Důvodová zpráva

OÚP jako pořizovatel ÚPD předkládá v tomto materiálu radě města návrh na pořízení **změny územního plánu města České Budějovice v níže uvedených lokalitách,** který splňuje náležitosti dle § 46 odst. (1) stavebního zákona.

PODNĚT Č. 1

Změna územního plánu města České Budějovice v lokalitě Mladé – Červený Dvůr v katastrálním území České Budějovice 6

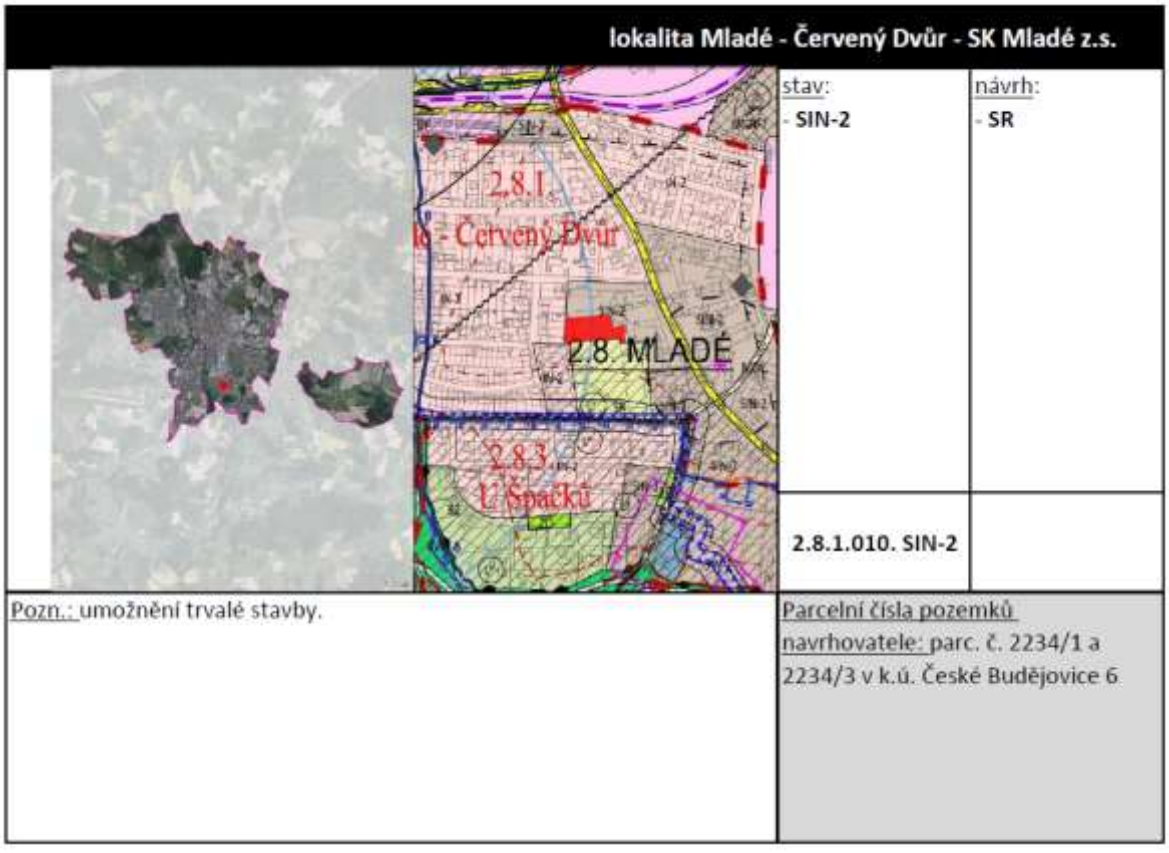
Magistrát města České Budějovice		
1.	Odbor ochrany životního prostředí	Z hlediska **vodního hospodářství:** **Bez připomínek,** pokud sociální zařízení umístěná na uvedených pozemcích budou napojena na veřejnou kanalizaci. Z hlediska **ochrany přírody a krajiny**: **Souhlasné vyjádření.** Z hlediska **ochrany ovzduší a odpadů:** **Bez připomínek.**

2.	Odbor dopravy a silničního hospodářství	Neuplatněno.
3.	Útvar hlavního architekta	**Informativní charakter.** Sportovní areál nesplňuje požadavky na dopravu v klidu. O připravovaném záměru potřebují více informací.

4.	Stavební úřad	**Informativní charakter** – eviduje na pozemku parc. č. 2234/1 v k.ú. ČB 6 žádost k vydání písemnosti podle stavebního zákona – žádost o vydání územního rozhodnutí o umístění stavby – Sportovní hala Mladé, zn. SU/6179/2018 Hl. Řízení je přerušeno do doby doložení nutných dokladů.

ÚHA k samotnému záměru potřebuje více informací. Konstatuje, že pro sportovní areál musí být splněn požadavek na doprava v klidu, který bude projednáván v dalším stupni dokumentace.

SÚ eviduje na pozemku parc. č. 2234/1 žádost o vydání územního rozhodnutí o umístění stavby: **„Sportovní hala Mladé“.** Řízení je opakovaně přerušeno do doby úplného odstranění nedostatků žádosti, nejpozději však do 30.11.2019. Pokud ve stanovené lhůtě nedojde k odstranění nedostatků a k racionálnímu odůvodnění, lhůta se již prodlužovat nebude.

Na základě výše uvedeného a při zohlednění souhlasných předběžných vyjádření, se kterými se OÚP ztotožňuje, **lze ze strany pořizovatele doporučit podnět k zahájení procesu pořizování změny ÚPnM.**

Změna územního plánu města České Budějovice v lokalitě Děkanská pole v katastrálním území České Budějovice 7

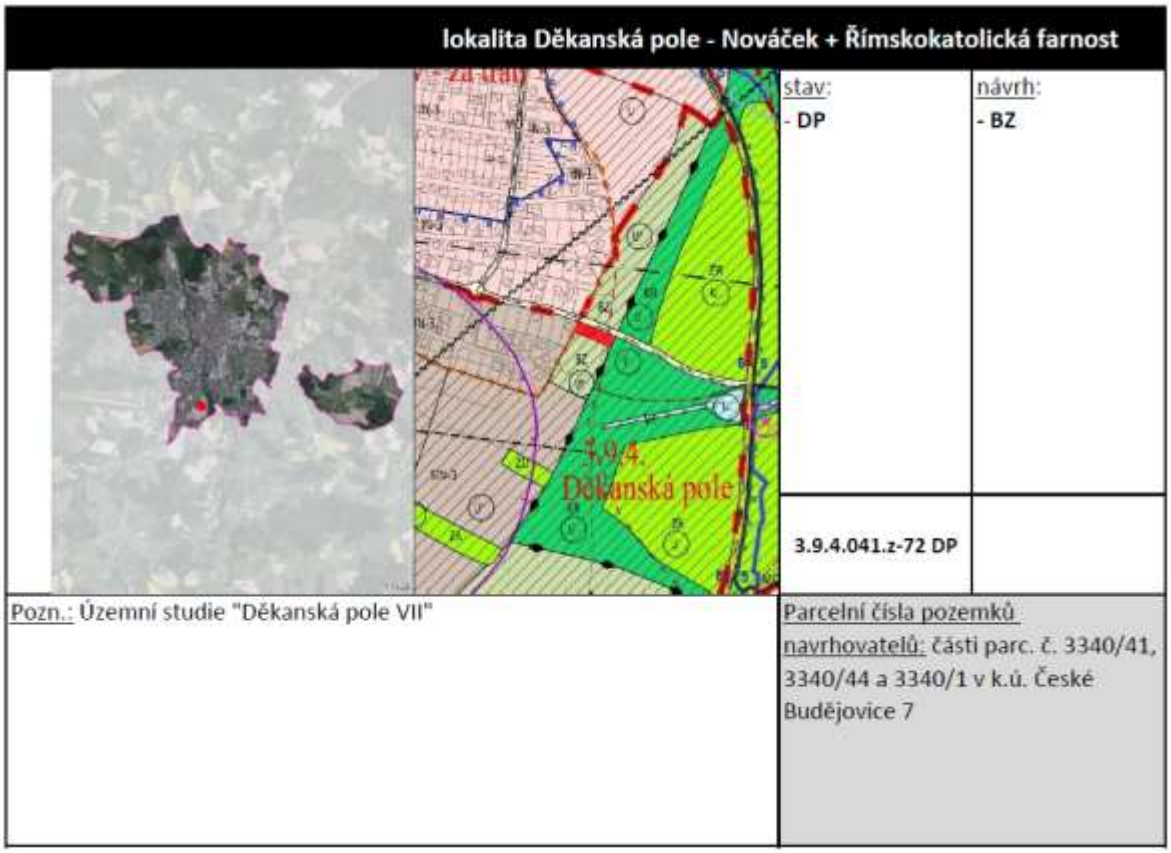
Magistrát města České Budějovice		
1.	Odbor ochrany životního prostředí	Z hlediska **vodního hospodářství:** **Souhlasné vyjádření** za podmínky, že nemovitosti budou napojeny na vodovod a kanalizaci, a dešťové vody budou řešeny zasakováním nebo zadržováním. Z hlediska **ochrany přírody a krajiny**: **Souhlasné vyjádření.** Z hlediska **ochrany ovzduší a odpadů:** **Bez připomínek.**
2.	Odbor dopravy a	Neuplatněno.

silničního hospodářství	
3.	Útvar hlavního architekta	**Nesouhlasné vyjádření.** Ve fázi přípravy nového ÚP, nedoporučují tyto změny provádět. Doporučují řešit v novém ÚP.

4.	Stavební úřad	**Informativní charakter** – eviduje žádost o vydání územního rozhodnutí o umístění stavby – ZTV „Děkanská pole VII“, k.ú. České Budějovice 7, zn. SU/5108/2019 Lv na výše uvedených pozemcích. V této věci dosud nebylo pravomocně rozhodnuto.

7.	Majetkový odbor	**Bez připomínek.**
8.	Odbor rozvoje a veřejných zakázek	Neuplatněno.
Ostatní		
1.	Projektant nového ÚP: Institut regionálních informací, s.r.o.	**Souhlasné vyjádření.** Jedná se o původní rozšíření plochy místní komunikace, zřejmě pro parkování osobních vozidel, toto rozšíření se nejeví jako nutné.

SÚ eviduje žádost o vydání územního rozhodnutí o umístění stavby: **„ZTV Děkanská pole VII“**, která má být umístěna na výše uvedených pozemcích**.** Řízení je přerušeno do doby úplného odstranění nedostatků žádosti, nejpozději však do 31.12.2019. Jedním z důvodů přerušení je zejména uvedení DÚR ZTV Děkanská pole VII do souladu s ÚPnM.

Na základě výše uvedeného a i při zohlednění nesouhlasného předběžného vyjádření, **lze ze strany pořizovatele doporučit podnět k zahájení procesu pořizování změny ÚPnM.**

- Plocha se způsobem využití DP se zmenší tak, jak navrhuje ÚS (dle ÚS mimo pozemek s označením č. 11.1 a 11.2).

<table><tr><th colspan="3">lokalita U Rybníčku II - společnost TERMS CZ s r.o.</th></tr></table>

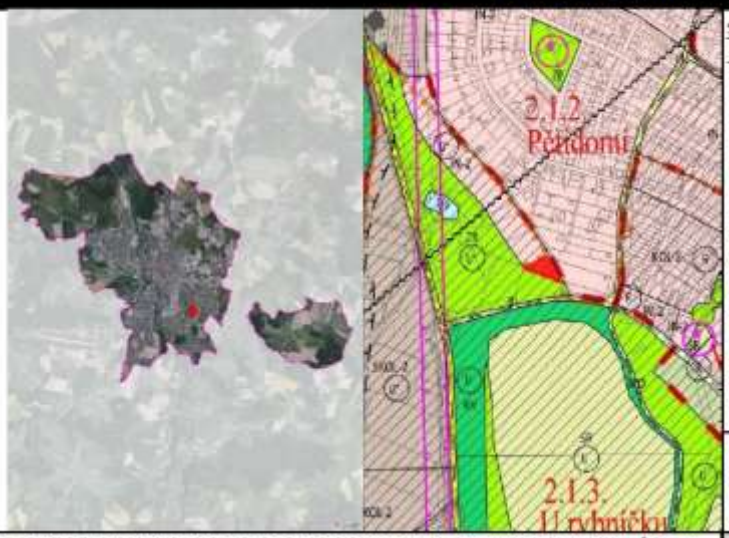
Magistrát města České Budějovice	
Odbor ochrany životního prostředí	Z hlediska **vodního hospodářství:** **Bez připomínek.** Z hlediska **ochrany přírody a krajiny**: **Souhlasné vyjádření** se změnou z IN-2 na SIN-2. **Nesouhlasné vyjádření** se změnou do nezastavitelného území zeleně. Důvodem je velmi málo ploch zeleně v našem městě. Toto se silně negativně odráží v energetické bilanci a přehřívání povrchů. Všechny části města jsou silně ohroženy vysokými teplotami způsobenými právě zpevňováním ploch. Zde je z hlediska principu nevhodné ustupovat, protože lze předpokládat okamžitý zájem od ostatních vlastníků na změně sousedních ploch. Z hlediska **ochrany ovzduší a odpadů:** **Bez připomínek.**
Odbor dopravy a silničního hospodářství	Neuplatněno.
Útvar hlavního architekta	**Bez připomínek.**
Stavební úřad	Neuplatněno.
Investiční odbor	Neuplatněno.
Odbor správy veřejných statků	**Bez připomínek.** Důrazné upozornění týkající se všech lokalit – řešení dopravní obslužnosti daného území spojené s nárůstem dopravy související s novou bytovou výstavbou (přihlédnutí ke stavu stávajících komunikací a požadované infrastruktuře).

OOŽP se změnou ÚPnM nesouhlasí v bodě b). Důvodem je velmi málo ploch zeleně v našem městě. Toto se silně negativně odráží v energetické bilanci a přehřívání povrchů. Všechny části města jsou silně ohroženy vysokými teplotami způsobenými právě zpevňováním ploch. Zde je z hlediska principu nevhodné ustupovat, protože lze předpokládat okamžitý zájem od ostatních vlastníků na změně sousedních ploch.

Zároveň lze konstatovat, že změna nezastavitelného území na zastavitelné území ve městě České Budějovice je z hlediska vodohospodářského nevhodná, neboť dochází postupně k ubývání

zelených ploch vhodných k přirozenému zasakování a zadržování srážkových vod v krajině, což se neslučuje s dlouhodobou koncepcí MŽP o zadržování vody v krajině.

Na základě výše uvedeného při zohlednění nesouhlasného předběžného vyjádření, **lze** ze strany pořizovatele **doporučit podnět k zahájení procesu pořizování změny ÚPnM v bodě a):**

Pro pozemky parc. č. 583/11, 583/13, 583/14, 583/15 a 583/19 (v IN-2) zrušit regulativní omezení maximální podlažní plochy pro činnosti a děje nenarušující sousedství a obytnou pohodu vč. monofunkčních objektů.

Na základě výše uvedeného a při zohlednění nesouhlasného předběžného vyjádření, se kterým se OÚP ztotožňuje, **nelze ze strany pořizovatele doporučit podnět k zahájení procesu pořizování změny ÚPnM ani k předání podnětu do nového územního plánu k prověření v bodě b):**
